Projet photovoltaïque - commune d'Ardon (45)

**Mémoire en réponse à l'avis de la Mission Régionale
d'Autorité environnementale de Centre-Val-de-Loire**

Demande de permis de construire PC 045 006 22 00023

Figure 1 : Plan d'implantation du projet

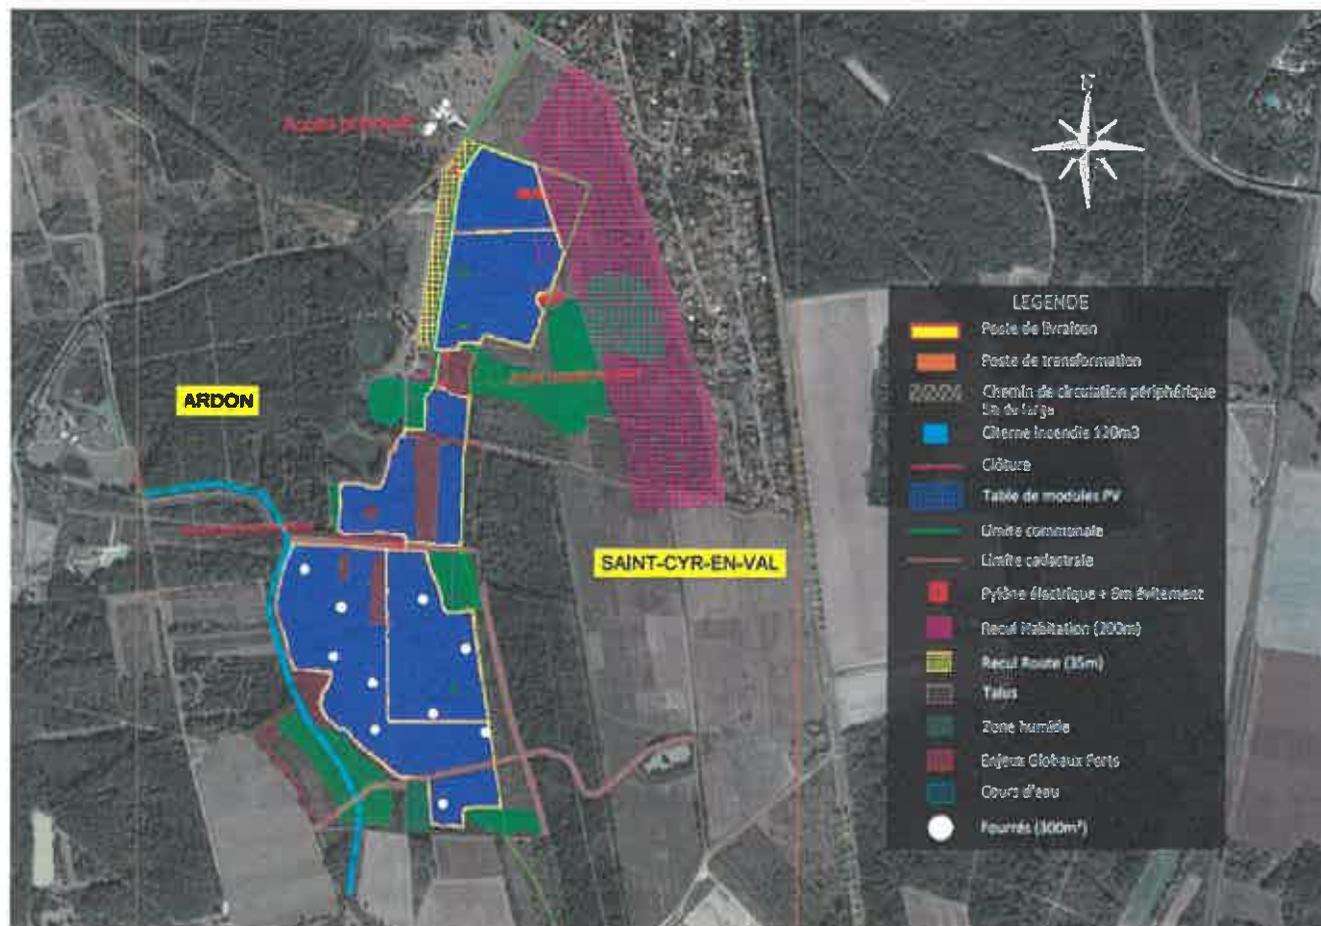
L'avis de la MRAe mentionne qu'une surface limitée du projet se situe sur la commune de Saint-Cyr-en-Val. En préambule GDSOL 131 tient à préciser que, si l'aire d'étude concerne à la fois les communes d'Ardon et de Saint-Cyr-en-Val, le projet est uniquement situé sur la commune d'Ardon comme le montre la cartographie ci-dessous (limite communale en vert clair). Aucun aménagement ne sera réalisé sur Saint-Cyr-en-Val.
